**RESOLUCIÓN No. 0540  
(05 DE MARZO DE 2025)**

**POR LA CUAL SE OTORGA UN PERMISO DE OCUPACION DE CAUCES Y SE  
TOMAN OTRAS DETERMINACIONES**

Que mediante informe de visita y concepto técnico No. 135 de fecha 28 de febrero de 2025 se considera lo siguiente:

**Figura No. 11.** Esquema de Solución Hidráulica Propuesta UF4\_72.

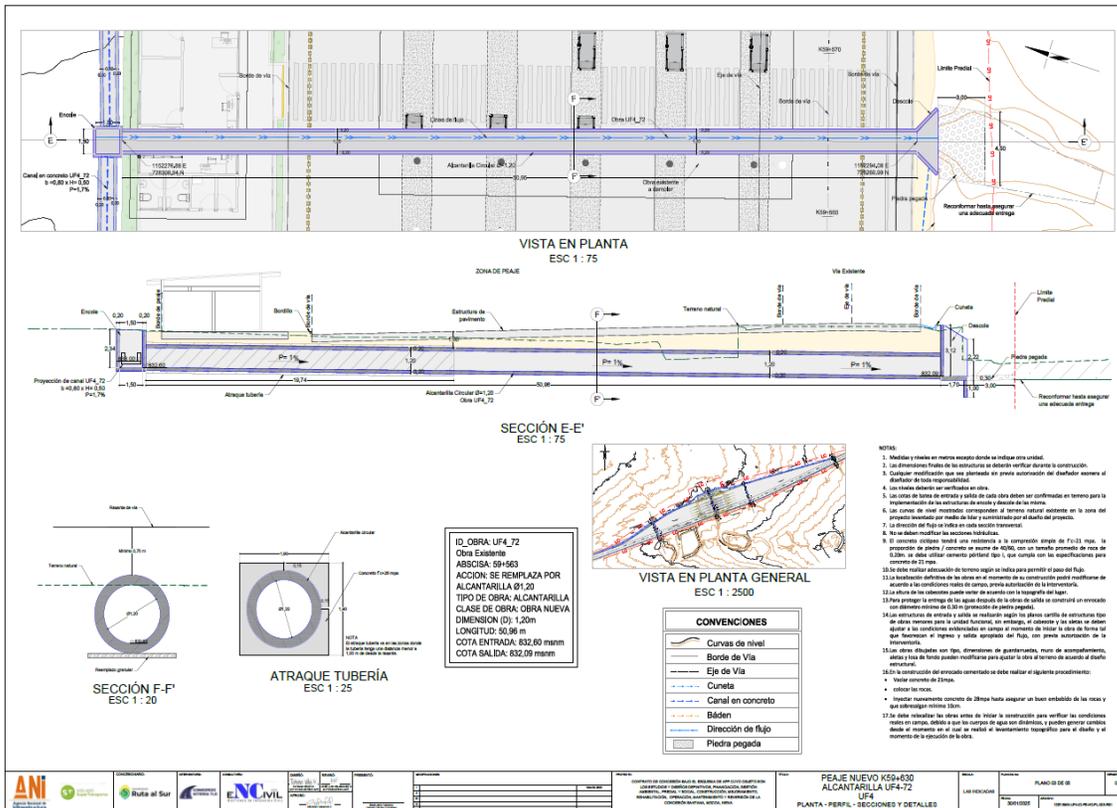
La obra hidráulica UF4\_72 se encuentra localizada en el K59+563, la cual consiste en una alcantarilla existente con un diámetro de 0,9 m y una longitud de 14,50 m, la cual requiere ser reemplazada por una alcantarilla con un diámetro de 1.2 m, con una pendiente de 1,0% y una longitud de 50,96 m para atravesar la zona dura del peaje proyectado (ver Figura 11).

Se considera que los componentes hidrológico e hidráulico cumplen con los requerimientos técnicos de la GUÍA TÉCNICA DE CRITERIOS PARA EL ACOTAMIENTO DE LAS RONDAS HÍDRICAS EN COLOMBIA (MADS, 2018), para las modificaciones considerables en la morfología de este sistema lótico, en el periodo de retorno de 100 años, que generaría la implementación de la alcantarilla de 1.2 m de diámetro y 50.96 m de longitud.

haga sus veces, **permiso de ocupación de cauce, playas y lechos** con el fin de realizar la construcción de una alcantarilla con dimensiones de 1.2 m de diámetro y 50.96 m de longitud, sobre el drenaje natural secundario intermitente, obra de ingeniería civil de la unidad funcional 4 – UF4- 72, Ruta 4505, localizada en la abscisa de diseño (K69+563), coordenada planas con origen Bogotá Magna Sirgas X: 818522 y Y: 728303, vereda Llanos de la Virgen del Municipio de Altamira, Departamento del Huila.

**Figura 37. Perfil de la Lámina de Agua Obra Existente, TR 100 años**

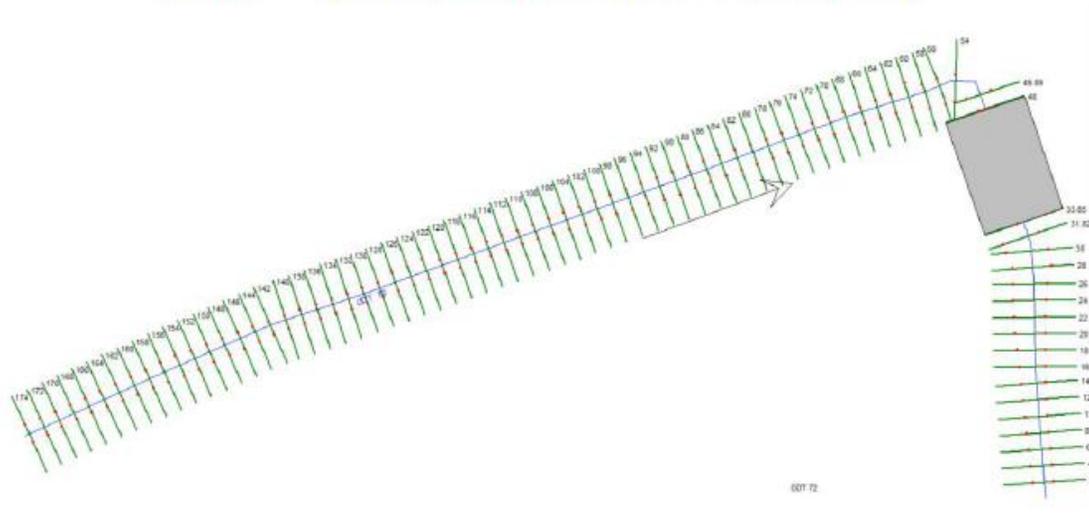
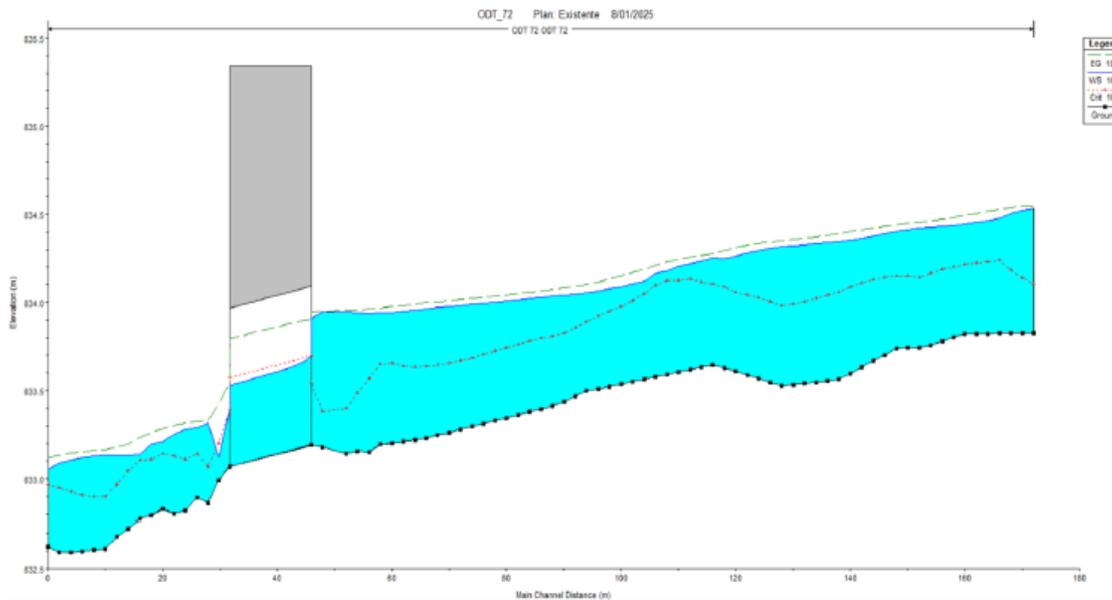
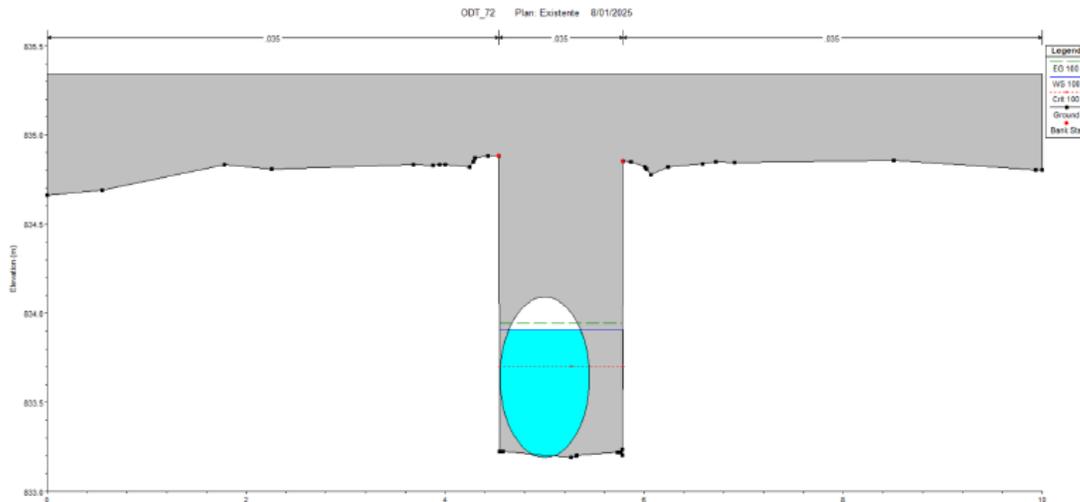
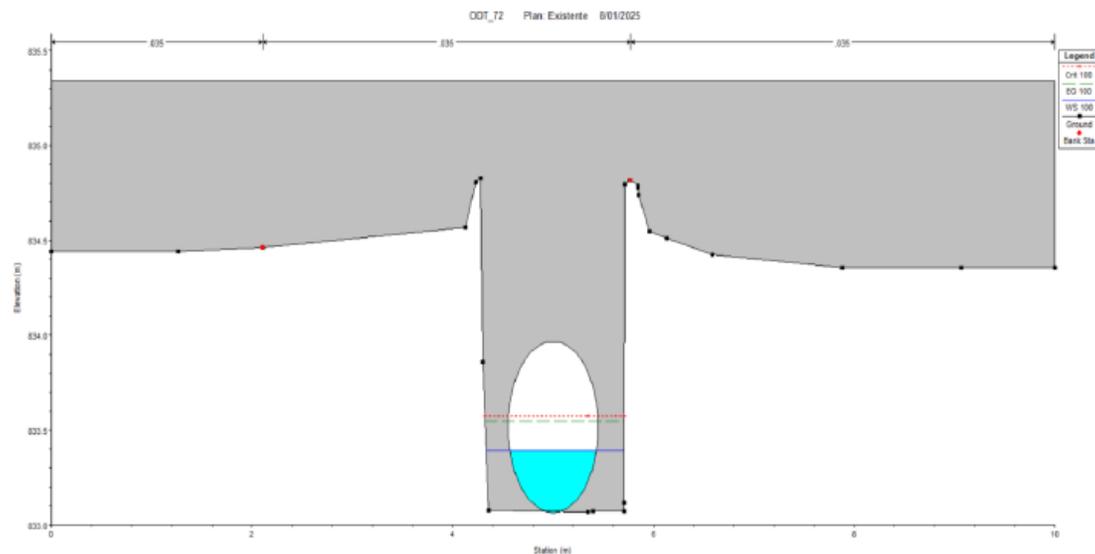
Teniendo en cuenta los resultados obtenidos de la simulación de la obra existente, se determinó que la obra evaluada cumple con una de las especificaciones técnicas establecidas por (MADS, 2018), donde la obra cuenta con capacidad hidráulica para un periodo de retorno de 100 años.

**Figura 57. Socavación General UF4\_72**

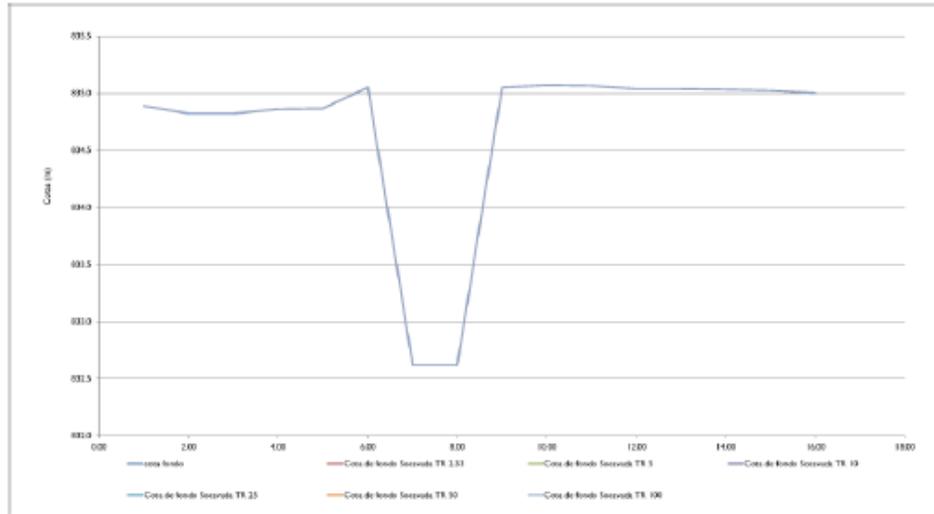
**4.-** Se debe presentar el estudio de socavación con el fin de verificar que la profundidad de cimentación de la obra sea mayor a la profundidad de socavación estimada.
